OGGETTO: Integrazioni all'istanza di Procedimento Unico ai sensi dell'art.53 della LR 24/2017 per l'approvazione del progetto di "Delocalizzazione dell'attività di recupero rifiuti non pericolosi dall'attuale sito di via Galilei - Comune di Felino (PR), al sito di via Aldo Moro n.13/A/B in Comune di Felino (PR) per l'azienda SANI RINO S.n.c. di Sani Alfredo & C." [Pratica n.905/2023/SUAP/UPP del 19/06/2023].

Riferimento: Richiesta integrazioni PEC SUAP Prot. n. 13290 del 12/07/2023

Inquadramento geografico porzione asta fluviale Torrente Baganza

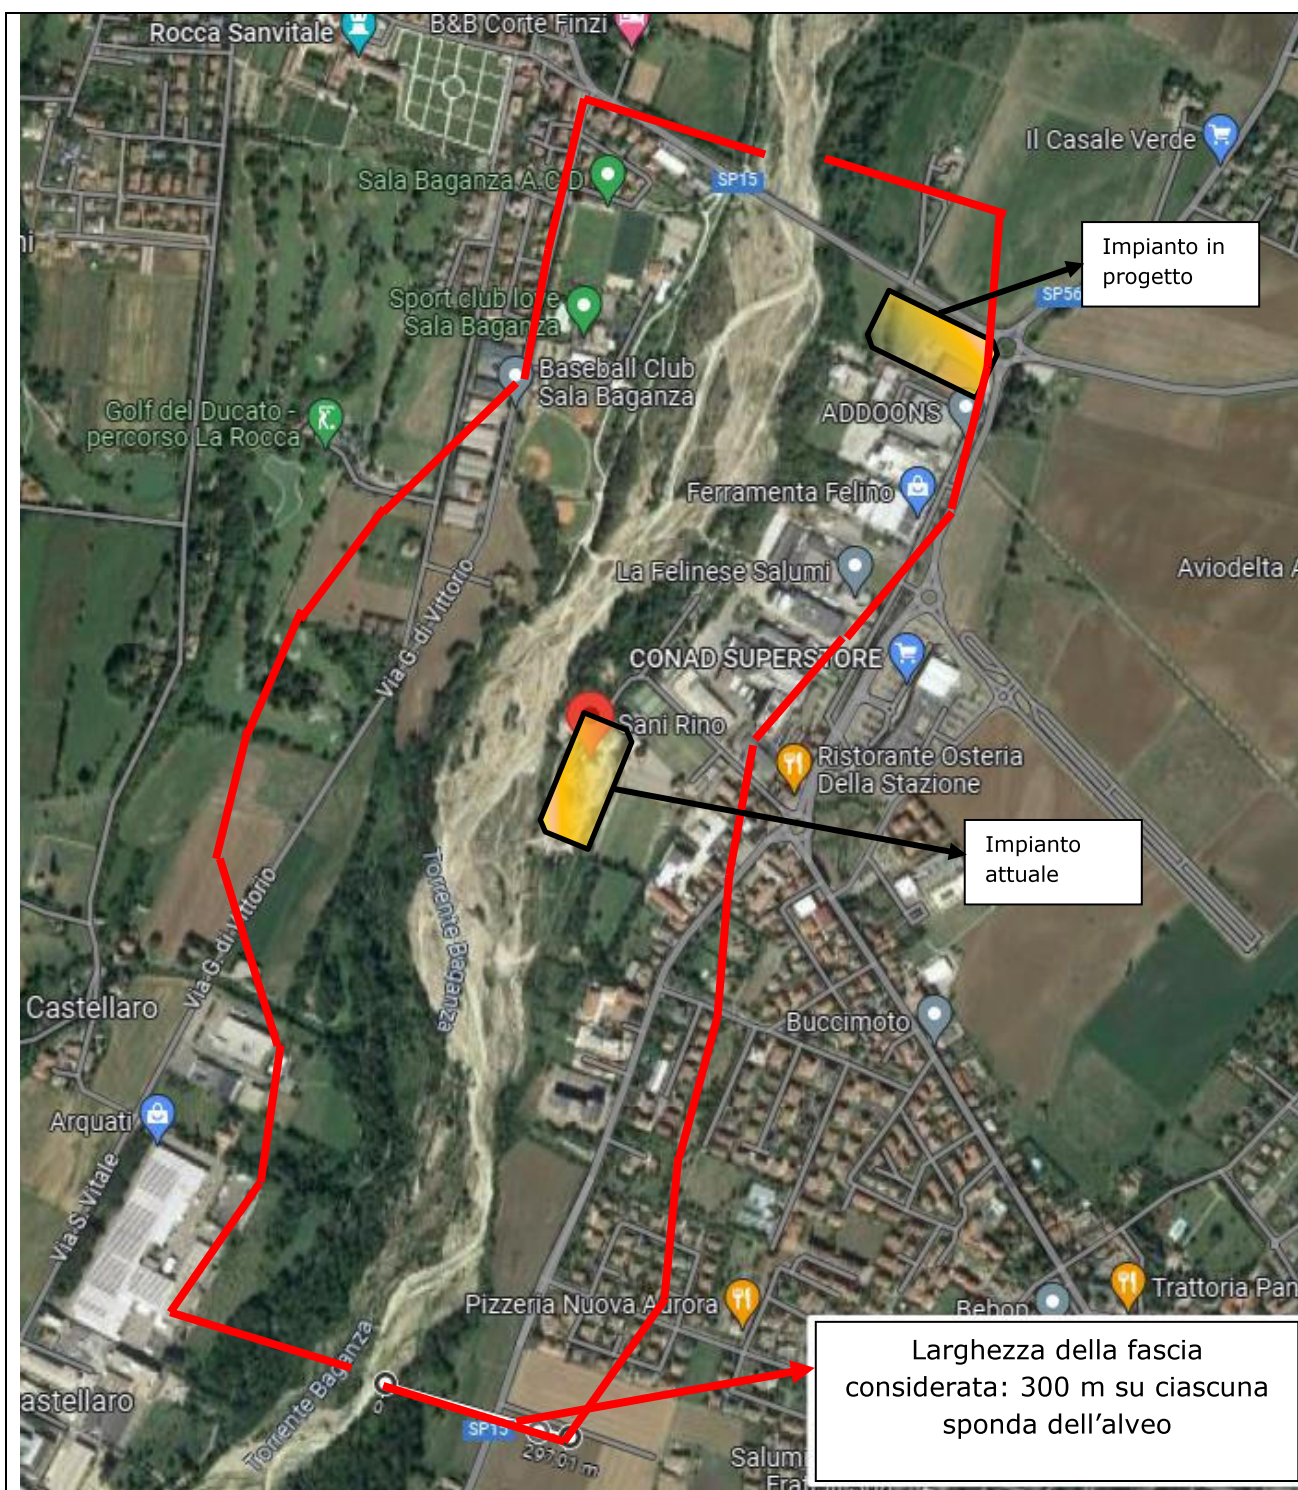
2. le valutazioni ambientali non possono prescindere dall'esame ex ante ed ex post dell'intero assetto pianificatorio, a maggior ragione ricadendo nell'ambito di un art. 53c.1 lettera b) della LR 24/2017; la collocazione dei due ambiti (quello di via Galilei e quello di via A.Moro), invita ad un approfondimento, in considerazione degli studi e le conseguenti linee guida sull'ecologia del paesaggio in ambiti fluviali, quali APAT, *"Sperimentazione di modelli valutativi per la definizione della qualità ambientale: Metodo per lo screening delle risorse ecosistemiche delle fasce fluviali a supporto della pianificazione"*, 2000, i quali estendono ad ampie fasce fluviali le analisi poiché l'uso del suolo condiziona in maniera determinante il raggiungimento degli obiettivi quali-quantitativi della risorsa idrica imposti dalla pianificazione, in primis la Direttiva 2000/60/CE. In questo caso gli ambiti fluviali sono limitrofi ad entrambe le aree interessate dal progetto, quella di decollo e quella di atterraggio;

Al fine di incrementare l'analisi dell'assetto pianificatorio, alla luce della collocazione dei due ambiti (quello di via Galilei e quella di Via Aldo Moro) entrambi in prossimità di ambiti fluviali, si procede allo svolgimento di un approfondimento con riferimento ai contenuti delle Linee Guida sull'ecologia del paesaggio in ambiti fluviali secondo il metodo APAT *"Sperimentazione di modelli per la definizione della qualità ambientale: Metodo per lo screening delle risorse ecosistemiche delle fasce fluviali ea supporto della pianificazione"*, 2000.

Per lo svolgimento dell'approfondimento si identifica una porzione di asta fluviale di circa 2 km, tale da includere entrambi i siti interessati dal progetto, quindi si procede ad individuare le fasce fluviali ripariali, definite come fasce di 300 m dalla sponda dell'alveo su entrambi i lati.

Mappa Corpi idrici Fluviali - Stato ecologico o Potenziale ecologico

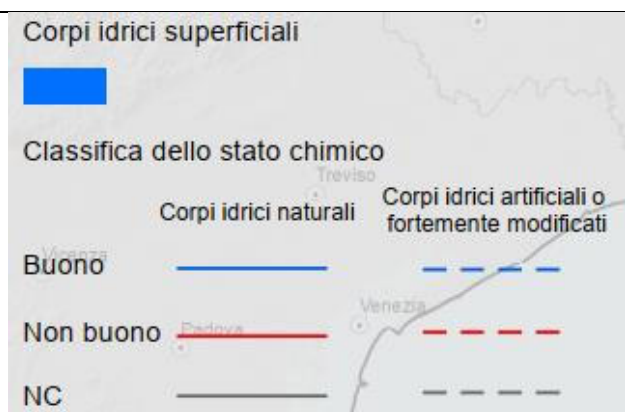
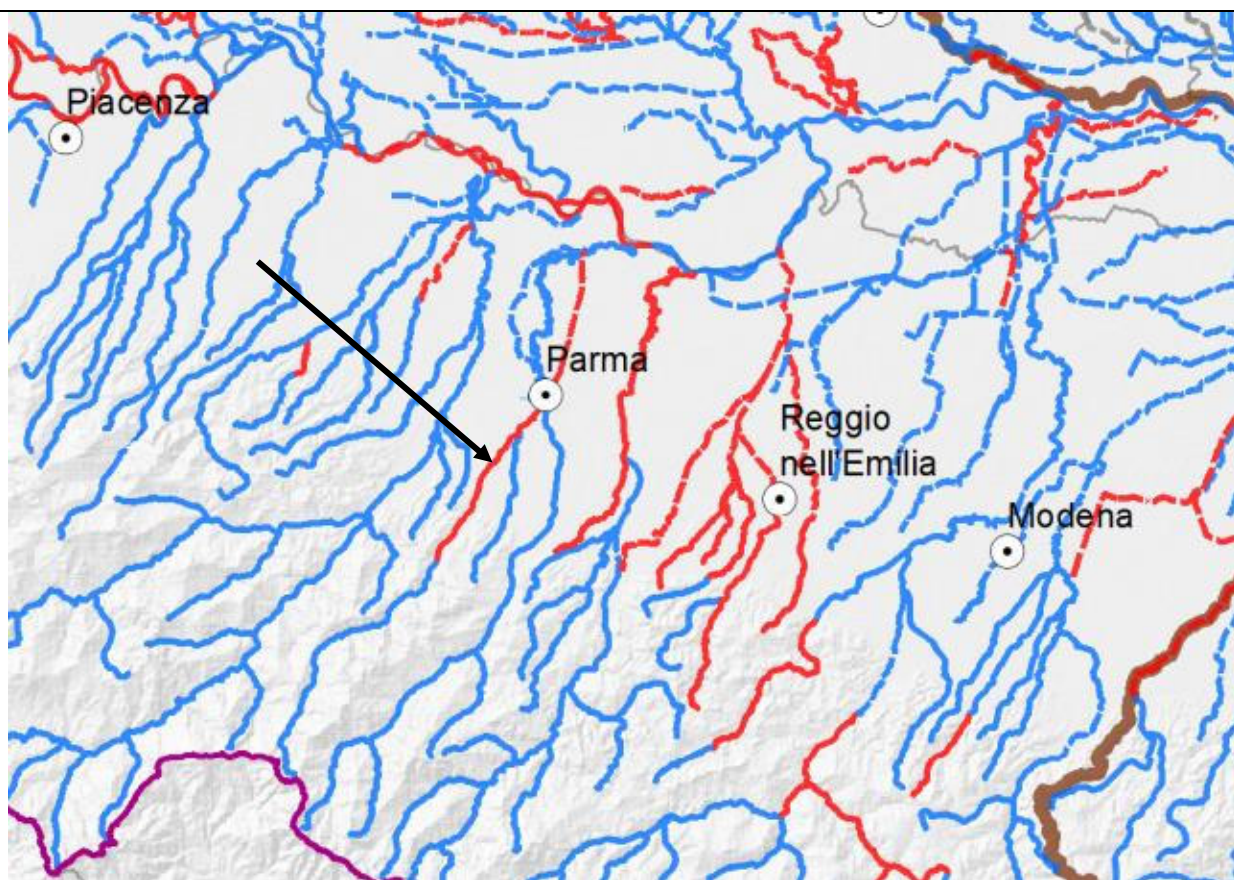
3. chiarire l'inquadramento del progetto rispetto al Piano di Gestione del distretto idrografico del Fiume Po;

Di seguito si riporta un estratto delle Mappe relative rispettivamente allo stato ecologico e chimico dei corpi idrici fluviali, dalle quali si evince che lo stato ecologico del Torrente Baganza risulta *scarso*, mentre lo stato chimico risulta *non buono*.

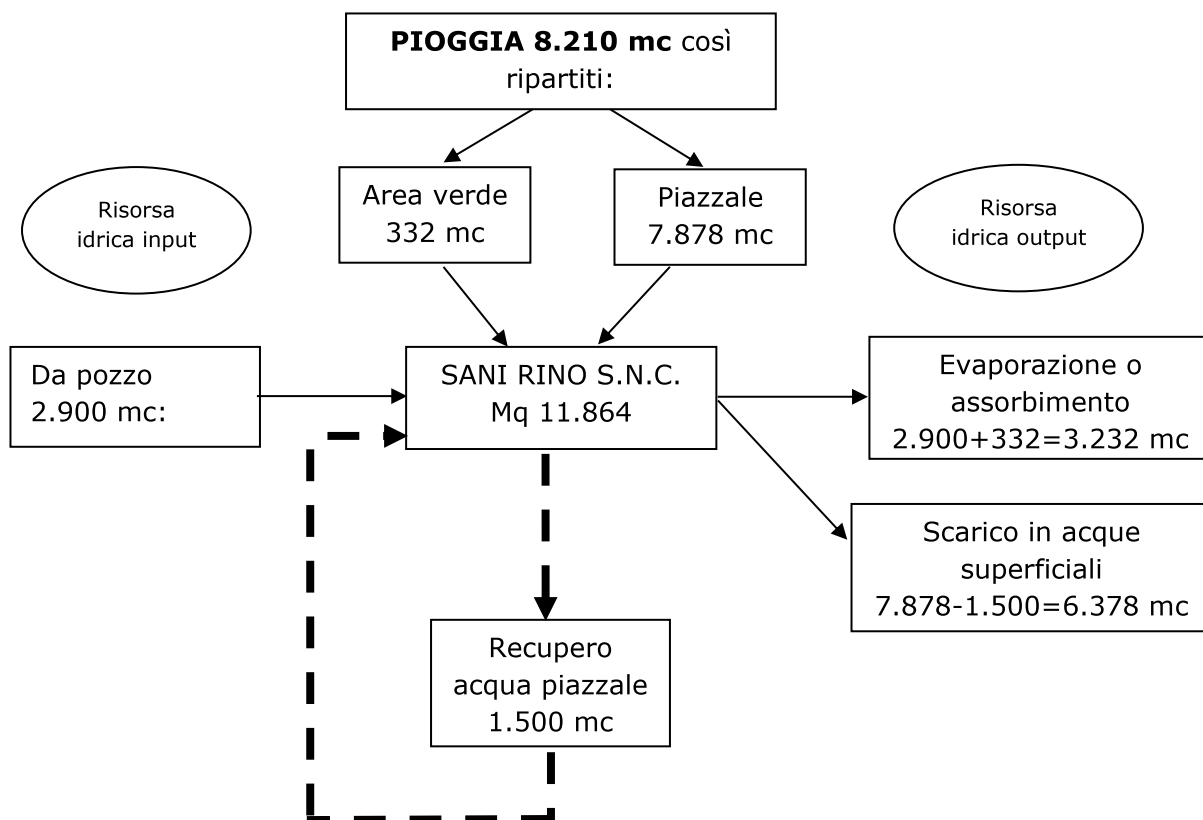
6. andrà quindi definito chiaramente il bilancio idrico dell'attività, specificando univocamente come avverrà l'approvvigionamento idrico, se da acquedotto, da pozzo o addirittura da presa di subalveo (come si legge alle pagg. 79, 80 dello "*Studio Preliminare Ambientale*") oltre che il contributo dovuto al recupero del "meteorico", conseguentemente andranno forniti tutti i rispettivi elementi tecnici per permettere primariamente una valutazione degli impatti sulla risorsa idrica e/o sul suolo;

Allo scarico si avrà unicamente il troppo pieno del serbatoio di accumulo delle acque meteoriche depurate, in quanto le acque utilizzate per la bagnatura verranno assorbite dai materiali o evaporate e non concorreranno al calcolo dei volumi scaricati, così come le acque utilizzate per l'irrigazione del verde.

L'impianto lavaruote sarà caratterizzato da un sistema di lavaggio a ciclo chiuso nel quale la quasi totalità delle acque di lavaggio verrà riutilizzata.

Distanza tra impianto in progetto (Via A. Moro) e cantiere cassa di espansione del Torrente Baganza

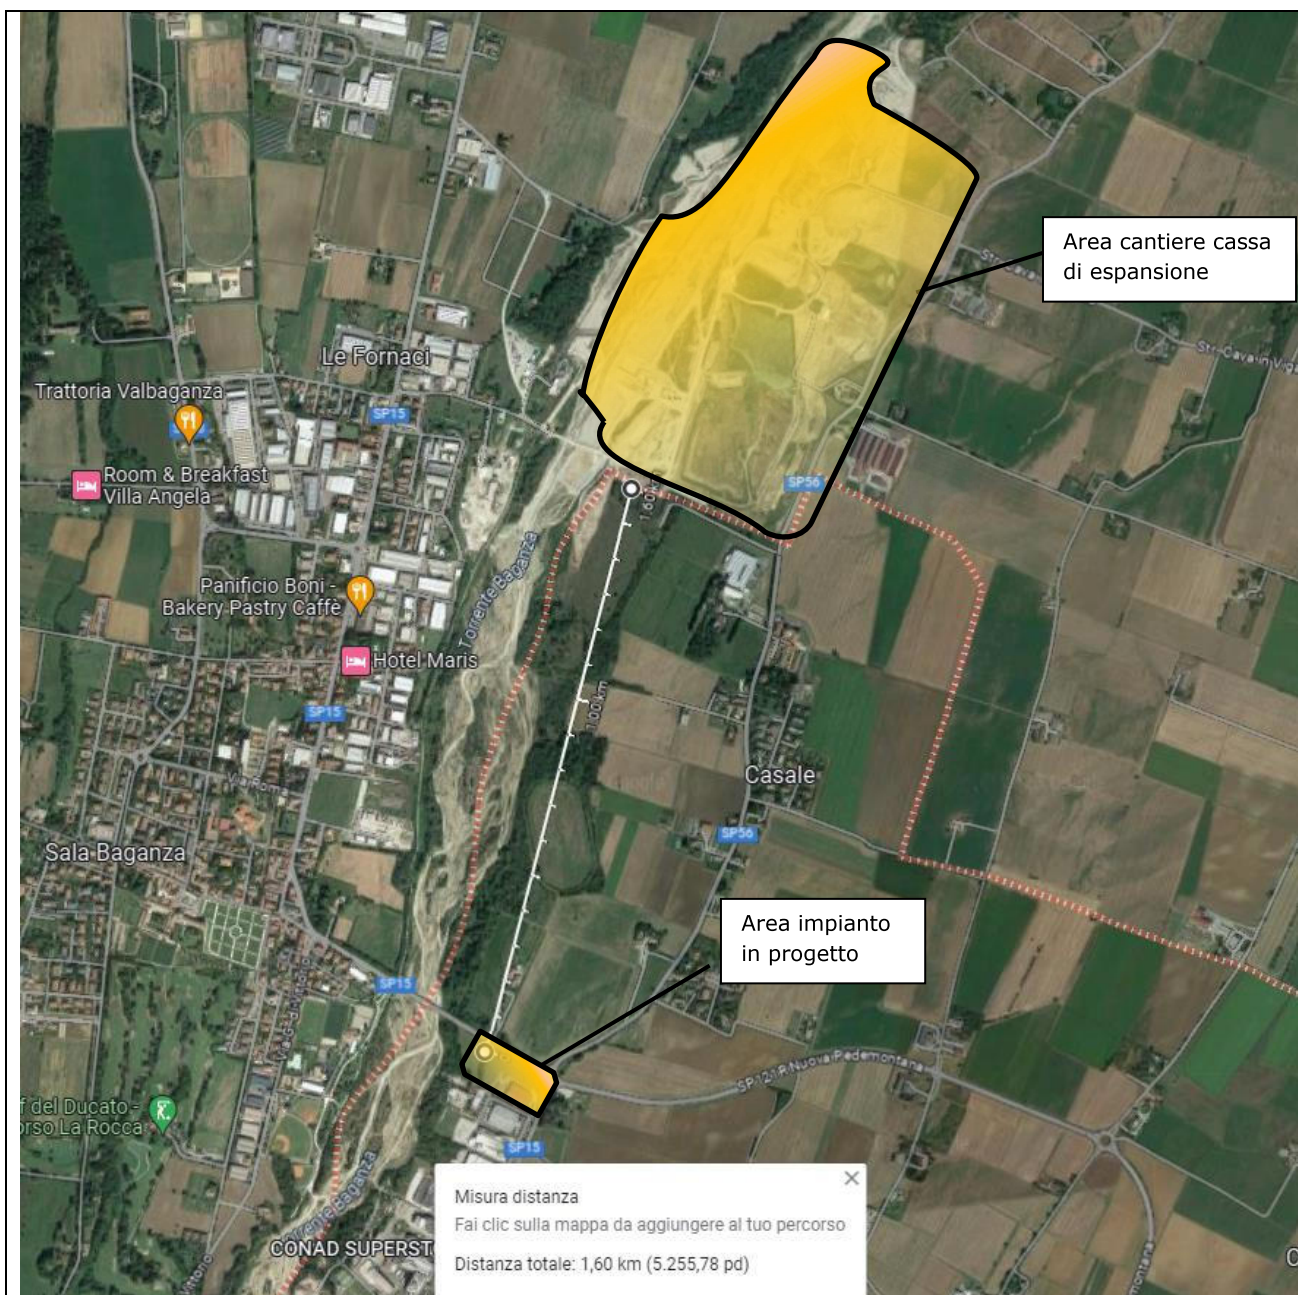
7. in merito agli effetti cumulativi, approfondire le eventuali circostanze e/o interferenze rispetto al cantiere in corso della Cassa di Espansione sul T. Baganza;

L'immagine che segue mostra le due aree dell'impianto in progetto del cantiere della cassa di espansione, evidenziando la loro distanza.
